DECRETO NÚMERO 0340,

“Por el cual se modifica parcialmente el Reglamento de Construcciones Sismo Resistentes NSR-10”.

ANEXO TÉCNICO

Figura A.6.5-1 — Medición de la separación sísmica (vista en elevación)

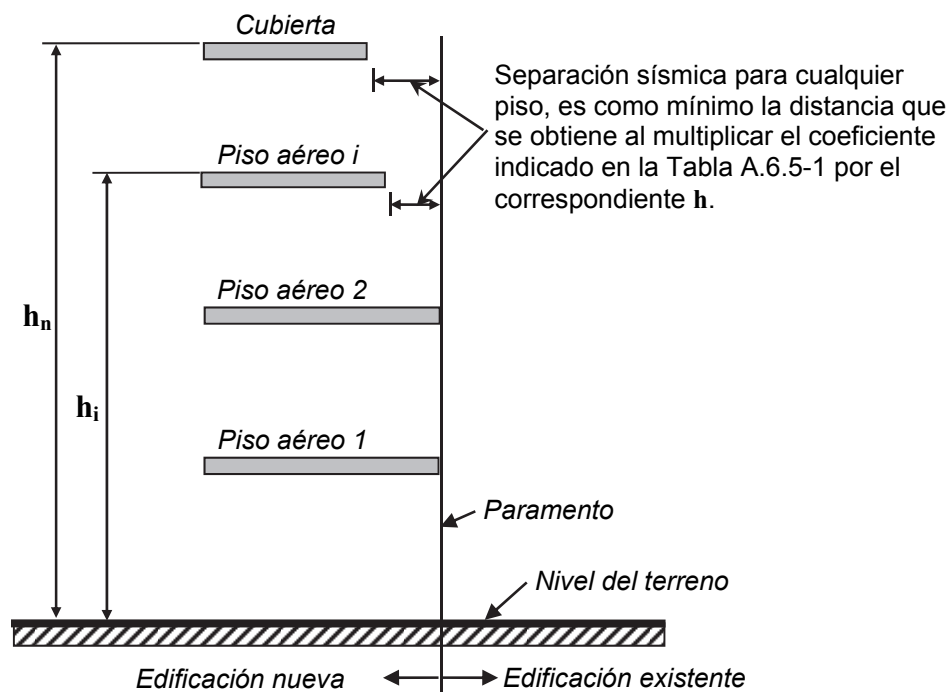
- Las edificaciones con uno o dos pisos aéreos en la colindancia no requieren separación sísmica (véase también la Tabla A.6.5-1). Esto aplica para el caso de edificaciones de plataforma y torre, donde la plataforma en la colindancia no tiene más de dos o tres pisos y la fachada de la torre a partir del tercer piso, o el cuarto piso cuando lo permita la Tabla A.6.5-1, está separada de la colindancia en una distancia mayor o igual a la exigida por esta sección A.6.5.2.3. Véase la Figura A.6.5-1.

La Figura A.6.5-1 debe quedar así:
